工程指示 / 要求簡箋(E.I.)

工程指示編號：EI / 5807/23

工程名稱：將軍澳日出康城

工程項目：廠用配件 趟門玉限位塊膠粒開模 (先報價)

名稱	胶条模图	制圖	J.L	2023-03-01	修改			
材料	尼龙	復核			日期			
顏色	黑色	批准			圖號	J858-SD-GU-01

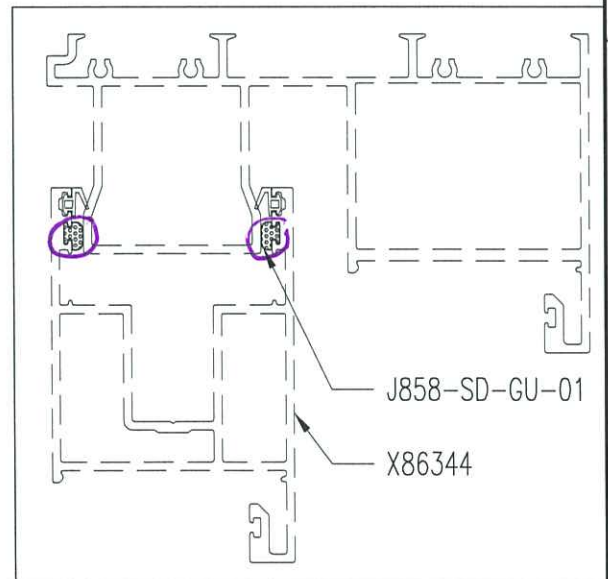
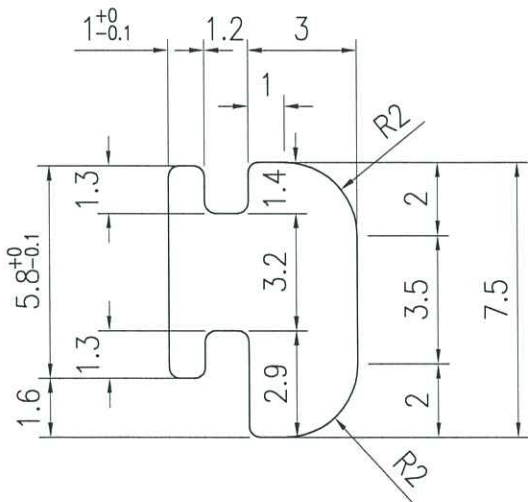
趟門玉需要限位塊在門玉頂。

由於現有舊款不合用，請按模圖報價。(黑色尼龍)

確定報價後，先做 60 粒樣板供王良測試，確定測試後才生產大貨。

檢驗工序編號: QR 其他-858-23-002	抽查		次品		次品比率
	序 号	数量	严重	輕微	
E I 編號: EI/5641/22 EI/5642/22					
項目名稱: 趟門		15000	15000		100%
次品詳細描述及圖示: 趟門玉限位塊膠粒: 718-SD-GU-01 BM 表 EI/4831/22 訂貨 15000 粒, 來貨 15000 粒 經檢驗及配套測試, 無法穿入, 不符合使用要求; 門玉槽坑開模高度為: 1.2mm 限位塊膠粒穿入點高度開模尺寸為: 1.6mm / ±0.1mm (詳見圖紙)					
	導致質量事件原因 (由發生質量事件原因部門填寫)				
	跟進結果:				
	<input type="checkbox"/> 另有附頁說明 <input type="checkbox"/> 圖紙 <input checked="" type="checkbox"/> 相片

CONCLUSION 結果: UNACCEPTABLE 不接受 ACCEPTED ON DEVIATION 降級收貨
 處理要求: 不能配套使用, 請重新設計此限位膠粒。
